MEMO

Van : O.P.N. Satijn/W.A.M. Hessing
Aan : L. Grootelaar
Onderwerp : Memo risico's en aandachtspunten archeologie bouwmethode verdiepte
ligging A27 met schermwand
Versie : Definitief 2.0
Datum : 29 mei 2020
Ons Kenmerk : V20-36471 / 4412 / OS

Afbeelding 1. Contour schermwand in blauw. In rood de vindplaatsen 12 en 5 uit het Vooronderzoek A27/A12. Bron: Witteveen+Bos/Vestigia.

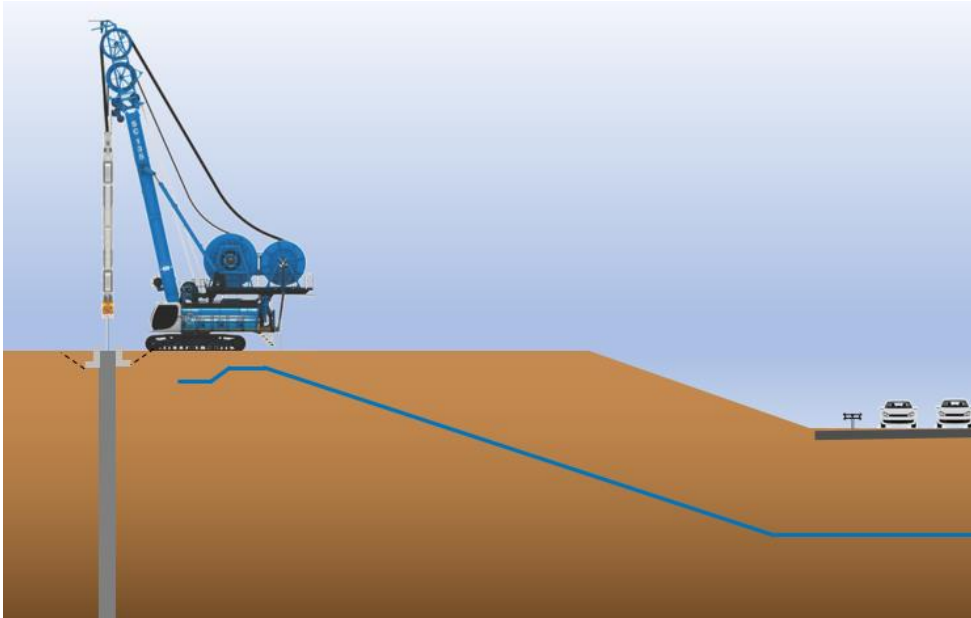
"De Commissie adviseert in een aanvulling op het m.e.r. mogelijke nadelige gevolgen voor archeologische (verwachtings)waarden in beeld te brengen en aan te geven welke mitigerende maatregelen genomen worden voor Vindplaats 12, de werkterreinen en eventuele ingegraven leidingentracés."

"De Commissie adviseert in een aanvulling op het m.e.r. mogelijke nadelige gevolgen voor archeologische (verwachtings)waarden in beeld te brengen en aan te geven welke mitigerende maatregelen genomen worden voor Vindplaats 12, de werkterreinen en eventuele ingegraven leidingentracés."

Vindplaatsen 5 en 12 uit het vooronderzoek bevinden zich nabij de betonnen bakconstructie (zie *afbeelding 1*).⁷ Deze vindplaatsen vallen echter buiten de contour van de schermwand en de werkzaamheden daaraan, waardoor er hier geen sprake is van extra of nieuw risico voor de archeologische waarden. Ter hoogte van deze vindplaatsen is de ondergrond binnen het TB 2016 bovendien destijds al deels vergraven bij de aanleg van de tunnelbak zelf; eventuele –niet vastgestelde – uitlopers van de vindplaatsen 5 en 12 zullen al verstoord zijn.

Antw. In zijn algemeenheid is er geen sprake van extra nadelige effecten op archeologische verwachtingswaarden als gevolg van de gekozen schermwand constructie. Alle eerdere mitigerende archeologische maatregelen in het kader van het project (eerder uitgevoerd onderzoek in het kader van de AMZ-cyclus, PvE aandachtslocaties) blijven van kracht.

Afbeelding 7. Afbeelding 6.8 uit rapport m.e.r.. Verandering stijghoogte eerste watervoerend pakket (schermwand 250 dagen weerstand), blauw = stijging, rood = daling. Bron: Asschert & Van Ek 2020.

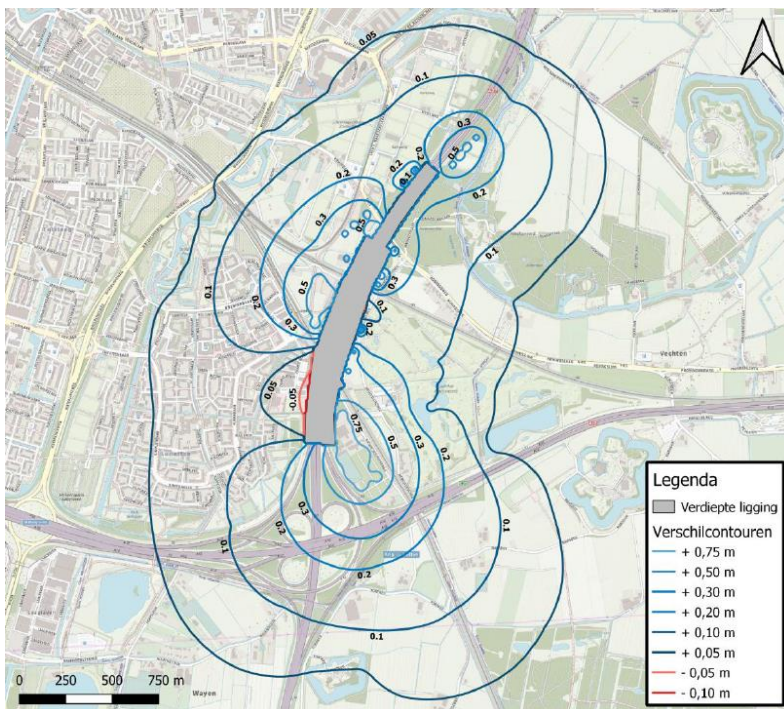
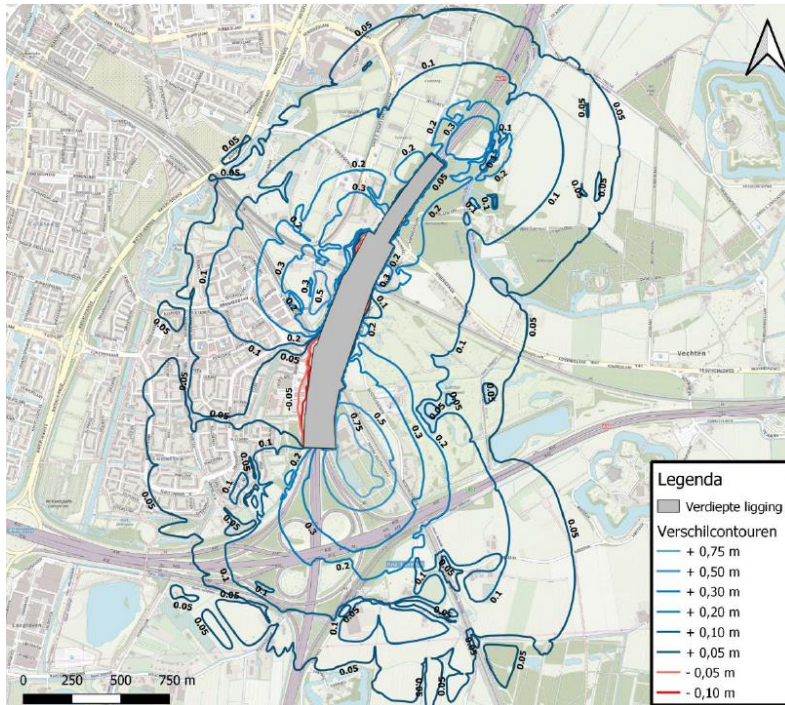
1. Wat is het effect van de structurele grondwaterverlagingen op vindplaats 12?
2. Zijn er gedetailleerde gegevens beschikbaar om te modelleren?

1. Wat is het effect van de structurele grondwaterverlagingen op vindplaats 12?

Ook wat betreft de verwachte tijdelijk en permanente grondwaterstijging (*afbeelding 7-8*) is het risico voor de bekende en de nog niet opgespoorde archeologie beperkt: Van grondwaterstijging is in de bestaande literatuur geen negatief effect op de archeologie beschreven. Ook voor de verwachte grondwaterstijging geldt dat deze binnen de jaarlijkse (gemiddeld 0,50–0,70 m) en historische grondwaterfluctuaties valt. Het gebied waarin de

Antw. Ter hoogte van vindplaats 12 is hooguit sprake van een gering grondwatereffect tijdens en na de bouw (van maximaal 0,10 m). Dit effect valt binnen de marges van de bestaande jaarlijkse fluctuaties. Het effect wordt minimaal geacht.
